# S E R V I C E   I N F O R M A T I O N

2 UL 96-D/E

## Reglergleichrichter ROTAX 912 Serie

## Rectifier regulator, ROTAX Series 912

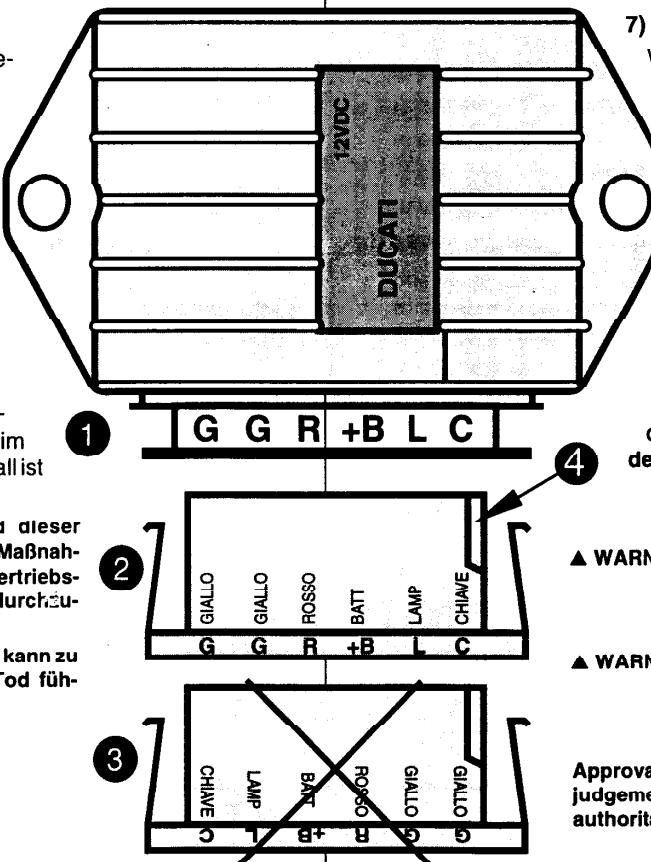
By a mistake of our supplier the marking on the connector housing 965 335 is incorrect.

Verification of the connector housing as per the following drawing. The marking on the rectifier regulator ① is corresponding with the one on the connector housing ②.

The connector housing ③ is with wrongly placed marking. These housings have to be exchanged for the connector housing ②.

◆ NOTE: The connector housing is asymmetrical and can be plugged into rectifier-regulator in one position only. See ④.

A rectifier-regulator which was operating wrongly connected could have resulted in a damage of the charge control circuit. Renew rectifier-regulator at detection of damage.

Das Steckergehäuse ③ zeigt die falsch angebrachte Beschriftung. Diese Steckergehäuse sind durch richtige Steckergehäuse ② zu ersetzen.
